Undirrituð, gerum eftirfarandi athugasemdir við breytingar á deiliskipulagi lóðanna við Lækjargötu 2 og Suðurgötu, í samræmi við 1. Mgr 43. gr. skipulagslaga nr. 123/2010, sem samþykkt var á fundi Skipulags- og bygginarráðs Hafnarfjarðar þann 09.02.2018.

Athugasemdir við breytingar á deiliskipulagi:

Útlit Brekkugötu: Gamla Dvergshús í samanburði við deiliskipulagstillögu

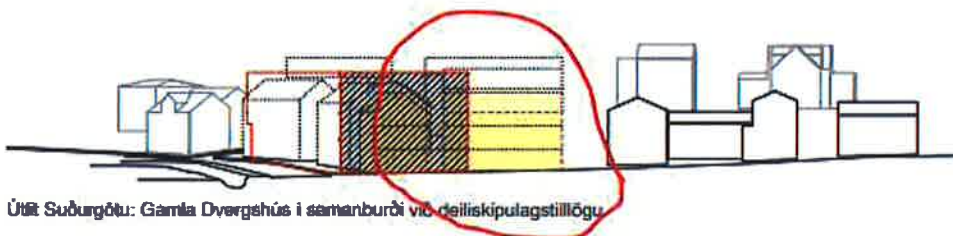
Gerð er athugasemd á lokun útsýnis með byggingu 2e sem sett er niður á auðan reit og mun blokka útsýni til vesturs fyrir íbúa Brekkugötu og Lækjargötu og jafnframt eyðileggja útsýn vegfarenda um Suðurgötu, Lækjargötu, Strandgötu og Fjarðargötu, uppá Hamarinn og eina helstu heillegu götumynd húsa á Íslandi sem eru yfir 100 ára gömul.

Útlit Suðurgötu: Gamla Dvergshús í samanburði við deiliskipulagstillögu

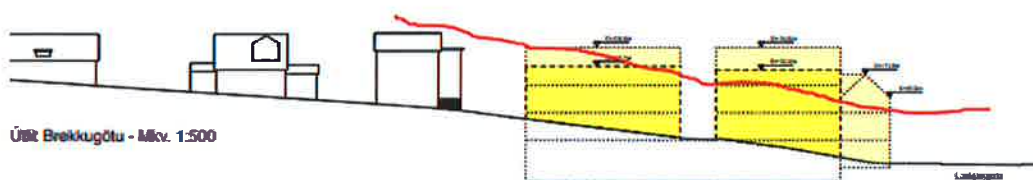
Gerð er athugasemd við byggingu húss 2a sem sett er niður, á því sem næst auðan reit miðað við fyrra skipulag, og mun blokka útsýni til vesturs fyrir íbúa Brekkugötu og Lækjargötu og jafnframt eyðileggja útsýn vegfarenda um Suðurgötu, Lækjargötu, Strandgötu og Fjarðargötu, uppá eina helstu heillegu götumynd húsa á Íslandi sem eru yfir 100 ára gömul.
